Ofício nº 35/2015/AA-ANA
Documento nº: 00000.002794/2015-31

Assunto: Regra Operativa da UHE Santo Antônio para o Ano de 2015.

Ofício nº 7/2015/AA-ANA
Documento: 00000.002293/2015

Assunto: Proposta de Regra Operativa de Santo Antônio e Jirau para o Ano de 2015.

Proposta de Regra Operativa para o Rebaixamento de Santo Antônio e Jirau para o ano de 2015

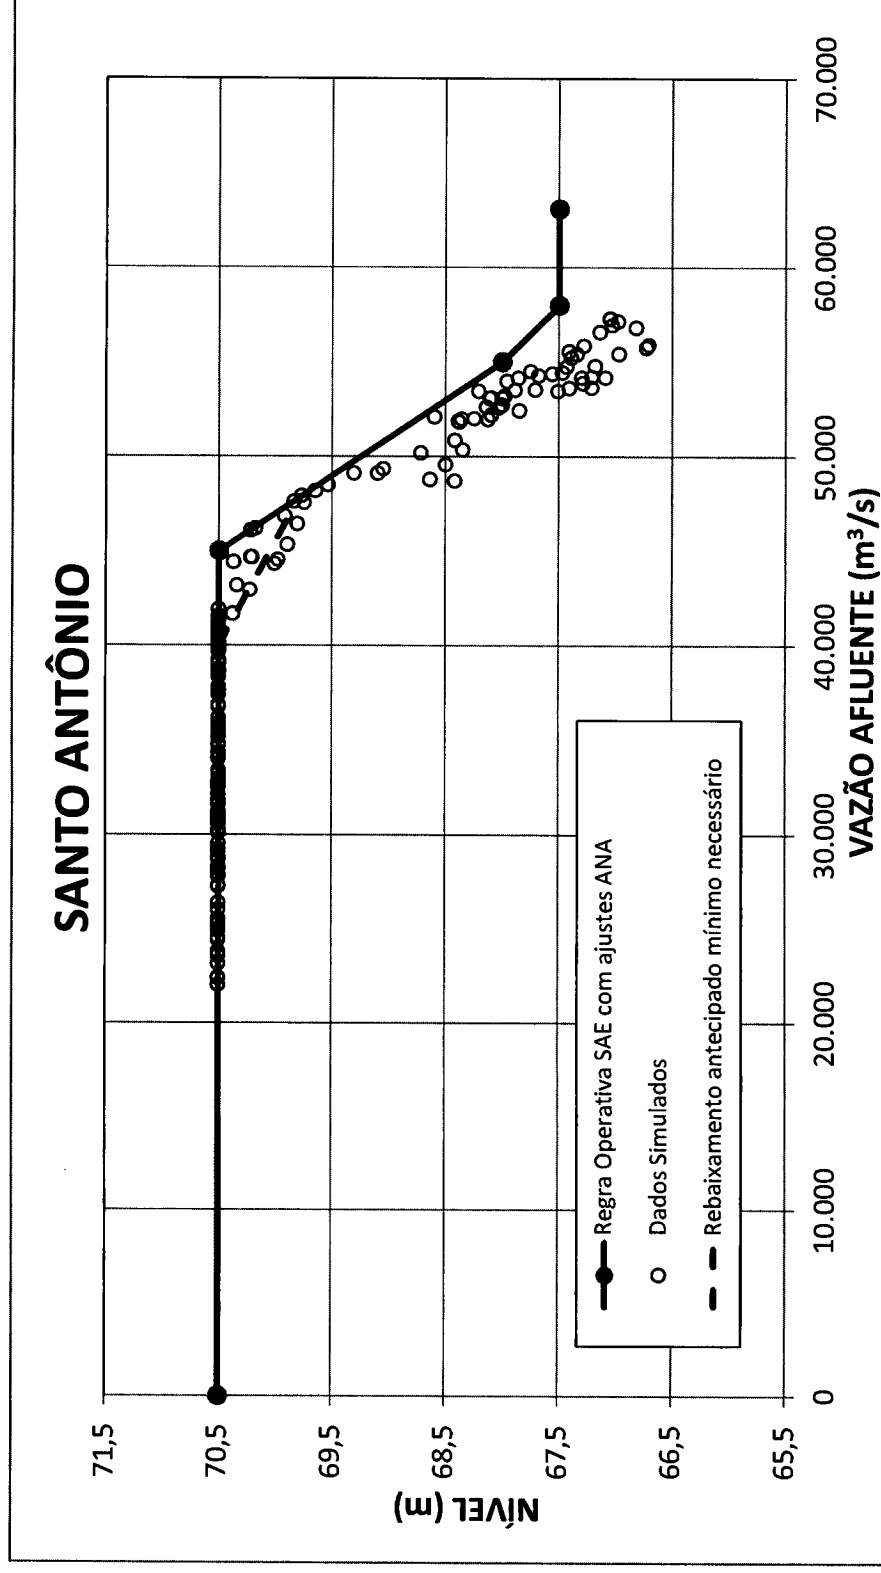
1. Realizar a operação de rebaixamento do reservatório de Santo Antônio com base na curva de operação elaborada pelo SAE, com ajuste da ANA, e na curva de rebaixamento antecipado mínimo proposto pelo ONS, com base em estudos de aplicação da operação de rebaixamento para a cheia 2014.

Proposta de Regra Operativa para o Rebaixamento de Santo Antônio e Jirau para o ano de 2015

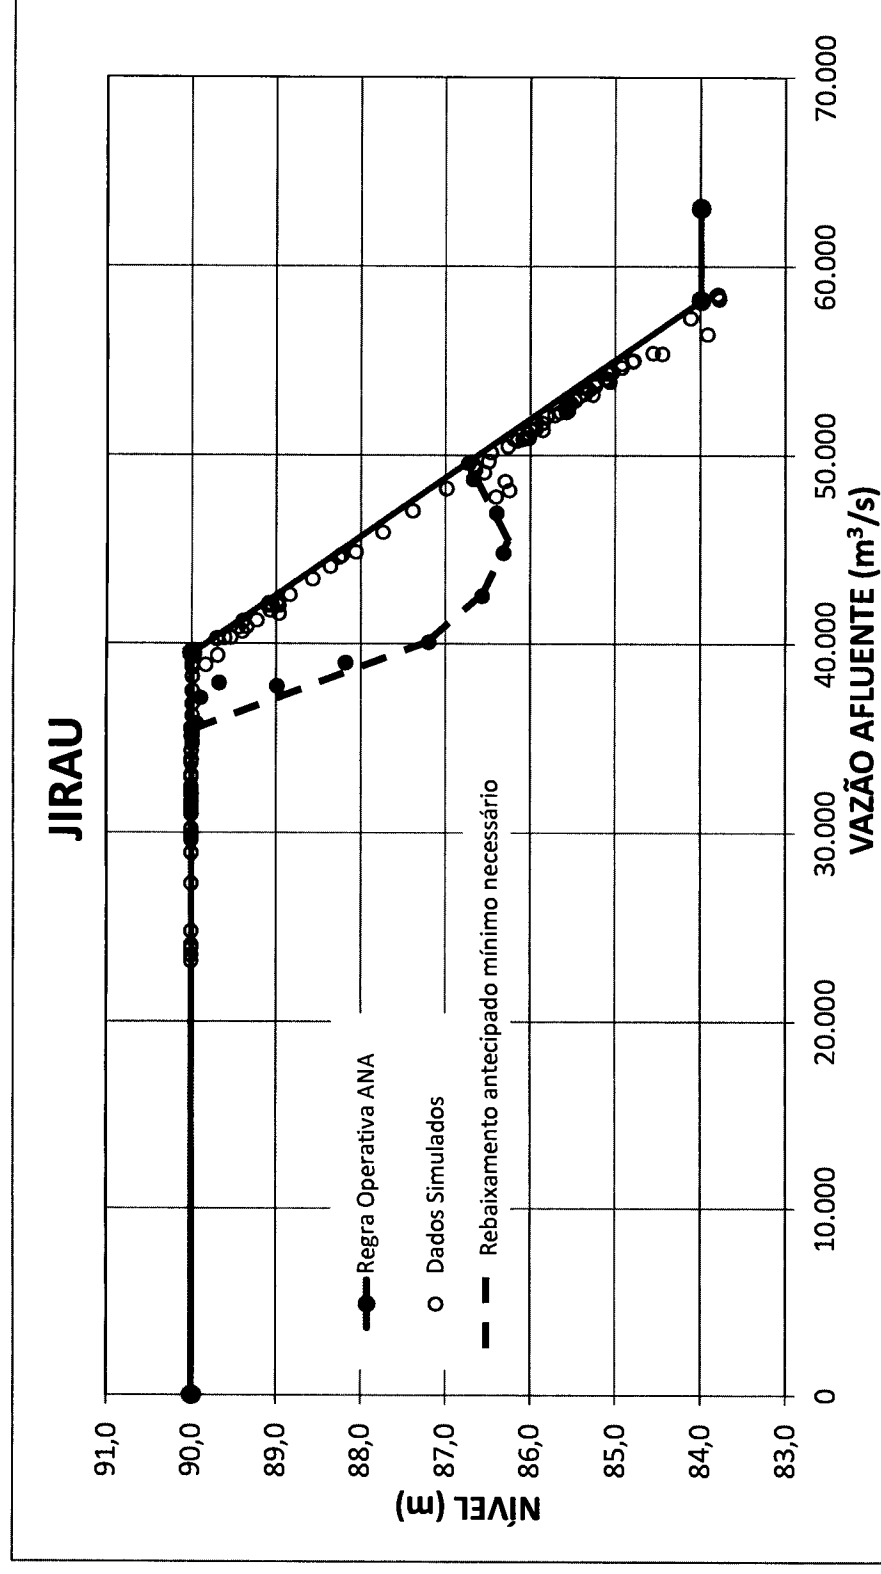
- Realizar a operação de rebaixamento do reservatório de Jirau com base na curva de operação elaborada pela ANA e na curva de rebaixamento antecipado mínimo proposto pelo ONS, com base em estudos de aplicação da operação de rebaixamento para a cheia 2014.
